Сводка замечаний и предложений
по первой редакции проекта ГОСТ 34028 «Прокат арматурный для железобетонных конструкций. Технические условия»

<table><tr><th>ГОСТ Р 52544-2006</th><th>ГОСТ 34028 новая редакция</th></tr><tr><td> Рисунок А.2 — Трехребристый серповидный периодический профиль холоднодеформированного арматурного проката </td><td> ГОСТ 34028— проект, первая редакция, RU </td></tr></table>

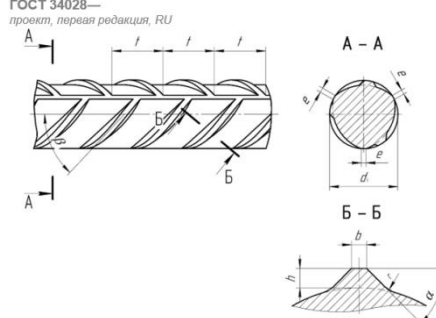
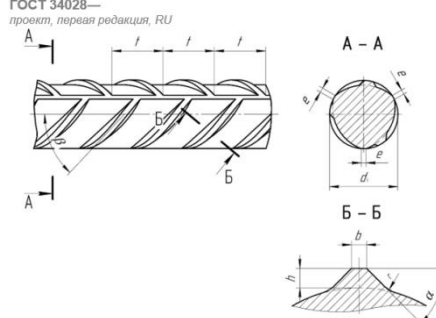
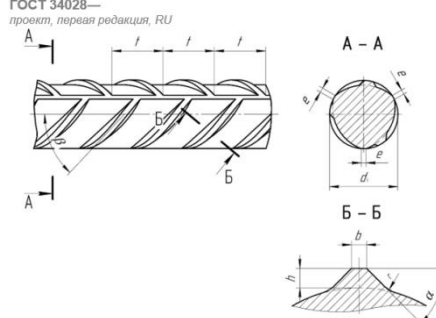
ГОСТ Р 52544-2006	ГОСТ 34028 новая редакция	Форма В500С, рисунок А.2	Форма 3	 Рисунок А.2 — Трехребристый серповидный периодический профиль холоднодеформированного арматурного проката	 ГОСТ 34028— проект, первая редакция, RU	Принято.
ГОСТ Р 52544-2006	ГОСТ 34028 новая редакция									
Форма В500С, рисунок А.2	Форма 3									
 Рисунок А.2 — Трехребристый серповидный периодический профиль холоднодеформированного арматурного проката	 ГОСТ 34028— проект, первая редакция, RU									
67	п. 5.3.6	АО «БМК» № 04-с/258 от 26.06.2026	Убрать профиль В500С.	Отклонено. Замечание требует пояснения.						
68	п. 5.3.7	ОАО «ММК-МЕТИЗ» эл. письмо от 06.07.2026	«Для арматурного проката гладкого профиля диаметром до 50 мм включительно...». В соответствии с таблицей 2, максимальный номинальный диаметр – 40 мм. Необходимо заменить значение на 40 мм.	Необходимые корректировки внесены в п.5.2.2.						
69	п. 5.3.8	Филиал «ЗСМК» ПАО «ЕВРАЗ» № 413/248 от 30.06.2026	Нумерация пунктов дублируется. Убрать дублирование нумерации п.5.3.8 в стандарте.	Принято.						
70	п. 5.3.8 Таблица 3	ПАО «Северсталь» № Исх-104-05-26-165 от 16.07.2026	Предлагаем в таблицу 3 дополнить параметром «г» с отсылкой к пункту 5.3.13. <i>Обоснование: Привести в таблице 3 весь перечень параметров, включенных в рисунки 1-4. Оформление представить по аналогии с параметрами «b₁», «h₁».</i>	Редакция уточнена. Таблица 3 отредактирована с учетом замечаний. Однако параметр г не включен. Требуется обоснование его включения и численная привязка габаритов к какому-либо параметру профиля.
